生産終了予定商品

メモ리카ード

形HMC-ES251

推奨代替商品

外形寸法

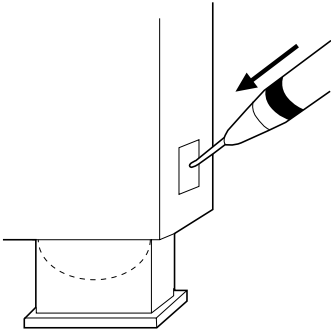
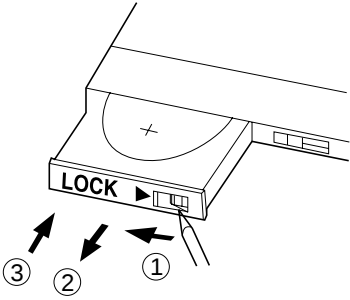
生産終了予定商品 形HMC-ES251/-ES551		推奨代替商品 形HMC-ES252/-ES552	
形HMC-ES251	形HMC-ES551	形HMC-ES252	形HMC-ES552

記載項目、記載形態は同じです。

バッテリーの交換方法

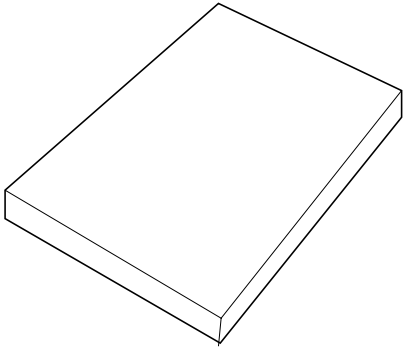
生産終了予定商品 形HMC-ES251/-ES551	推奨代替商品 形HMC-ES252/-ES552
バッテリーホルダの取り外し方 	バッテリーホルダの取り外し方  バッテリーホルダのロック構造が異なりますので、取り外し方が変更になります。
